改善箇所説明図

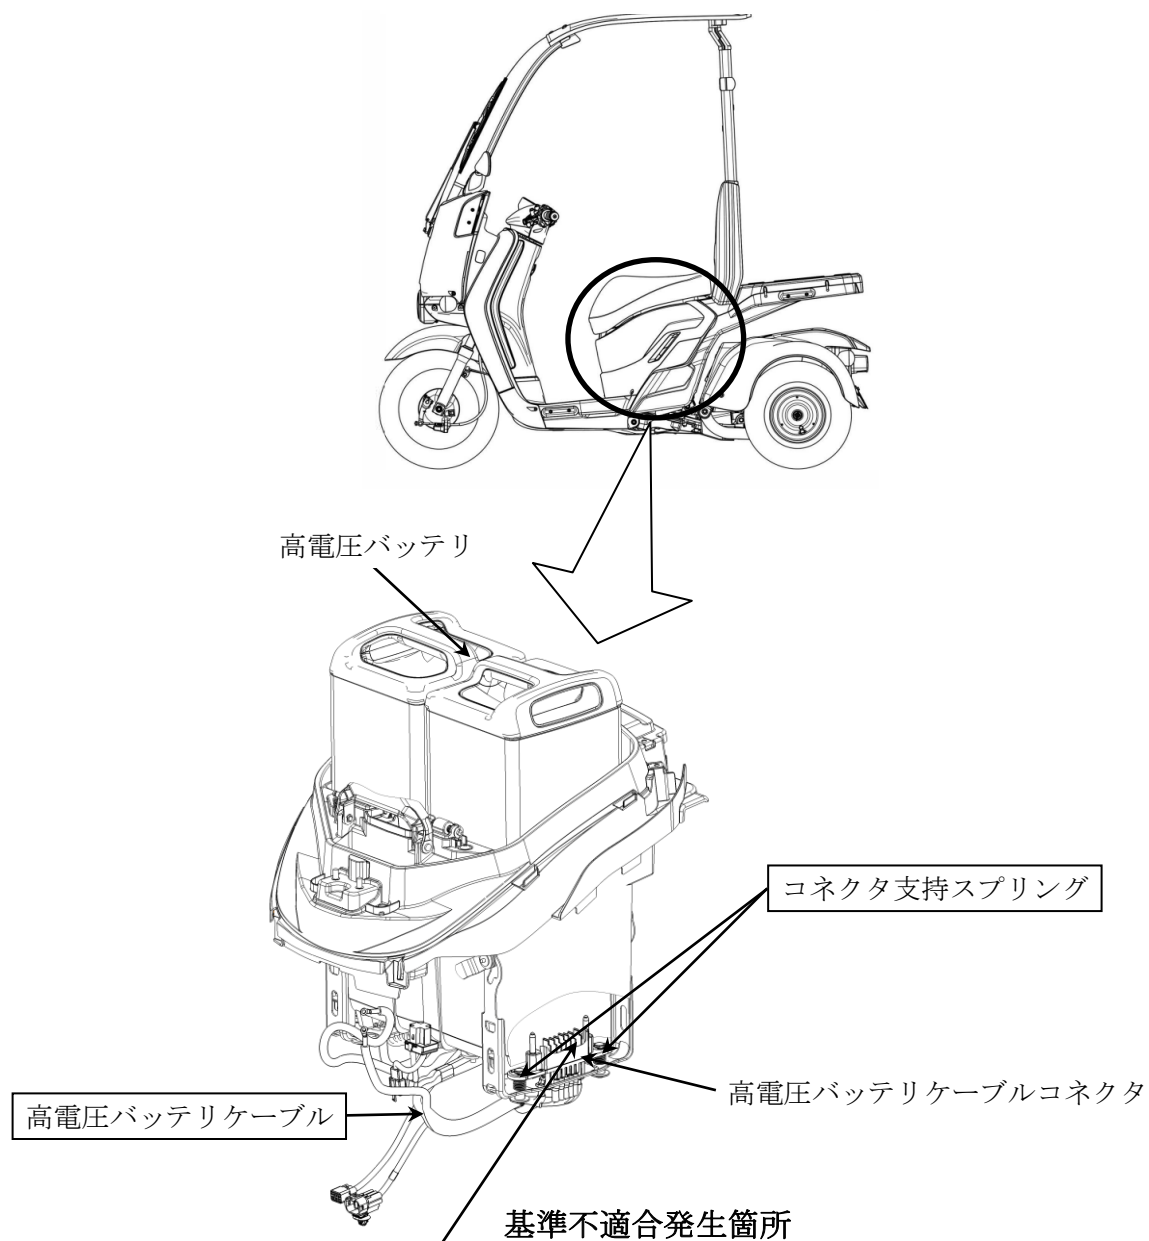
高電圧バッテリーケーブルにおいて、当該ケーブルコネクタの端子表面処理及びコネクタの支持スプリング荷重が不適切なため、段差乗り越え時に車体下部が干渉した際、端子が摺動して摩耗することがある。そのため、そのまま使用を続けると、端子が酸化し、抵抗が増大して導通不良となり、システム警告灯が点灯して走行不能となるおそれがある。

全車両、高電圧バッテリーケーブル及びコネクタ支持スプリングを対策品に交換する。

注： は交換部品を示す。
